M E M O R A N D O: 037 -DDVOP-GAD MT-FIS1-2025

ASUNTO: INFORME DE ESTADO DE CANCHAS PREVIO RECEPCIÓN DEFINITIVA.

REF: CONTRATO: 001-GADMT-2024. RECONSTRUCCIÓN DE PISO, PINTURA, ARCOS, AROS é ILUMINACIÓN, CANALES Y BAJANTES DE AA.LL EN CANCHAS CUBIERTAS EN EL CANTÓN TENA: PROYECTO CANCHA EN CAMPANACOCOA-AHUANO; CANCHAS EN BELLAVISTA ALTA Y CRUZCHICTA-CHONTAPUNTA; CANCHA EN PUMAYACU-PANO; CANCHA EN EL BARRIO DOS RÍOS DE TENA, CANCHA EN EL BARRIO 3 DE MAYO DE LA CIUDAD DE TENA, SUSCRITO CON EL EMPRESA CONSORCIO OGMA REPRESENTADA POR EL ING. OMAR HENRY GUAMAN ILER RUC. 1591728513001.

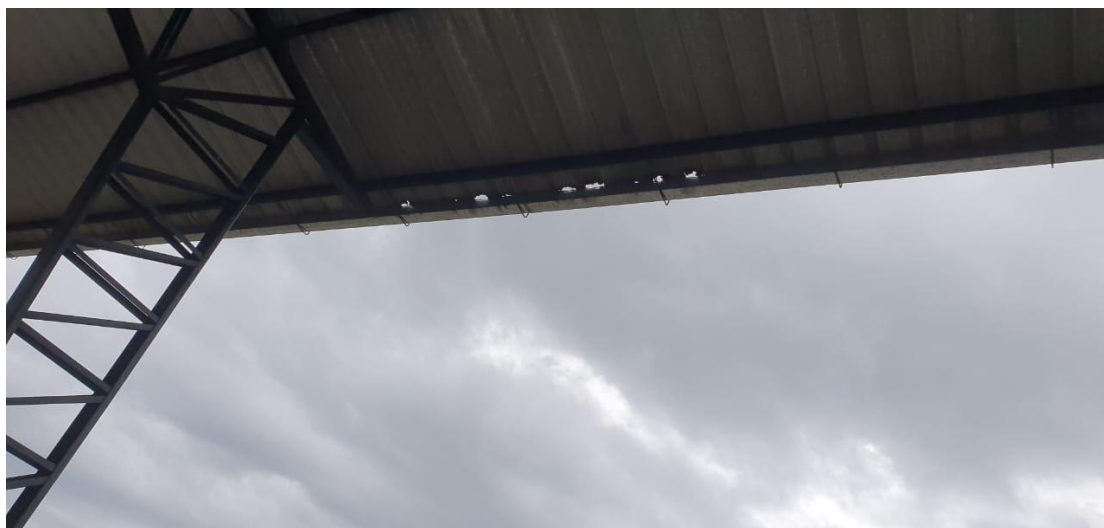
Las tuberías se encuentran vistas cancha de 2 Ríos

Fisuras en toda la cancha de 2 Ríos

Existen goteras cancha 2 Ríos

No se encuentra acoplado bien cubierta con canal pasa el agua lluvia a la cancha 2 Ríos

Existe fisuras en la cancha de barrio 3 de Mayo

Se observa fisuras en el piso y la pintura deteriorada en el volado cancha 3 de Mayo

Se observa goteras, y lampara quemada cancha Pumayacu-Pano

Existe micro fisuras cancha de Pumayacu-Pano

Existe desprendimiento de la pintura en el escenario cancha de Pumayacu-Pano
